**4. Wojskowy Szpital Kliniczny
z Polikliniką SPZOZ we Wrocławiu**

dotyczy: przetargu nieograniczonego na dostawę angiokardiografu stacjonarnego wraz z wyposażeniem oraz wykonaniem niezbędnych prac adaptacyjnych pomieszczeń związanych z wymianą angiokardiografu – 1 kpl., znak sprawy: 4 WSzKzP.SZP.2612.28.2021

**WYJAŚNIENIE I MODYFIKACJA
SPECYFIKACJI WARUNKÓW ZAMÓWIENIA**

Pytanie nr 94:

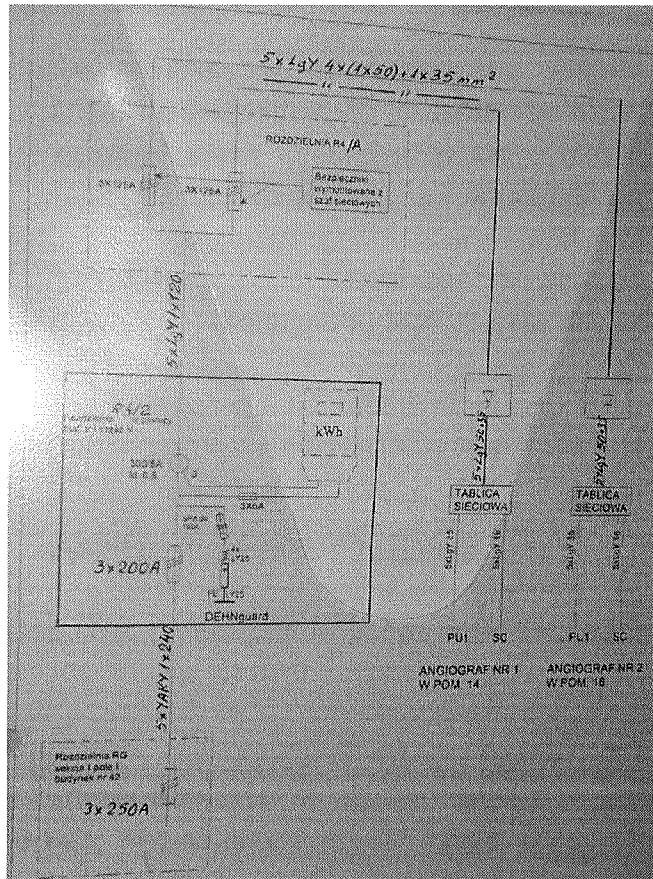
Prosimy Zamawiającego o określenie wymagań w zakresie gazów medycznych dla wykonywanego zadania i podanie odległości do skrzynek zaworowej lub potwierdzenie, że gazy medyczne nie wchodzi w zakres.

Odpowiedź na pytanie nr 94: Zgodnie z odpowiedzią na pytanie nr 63.
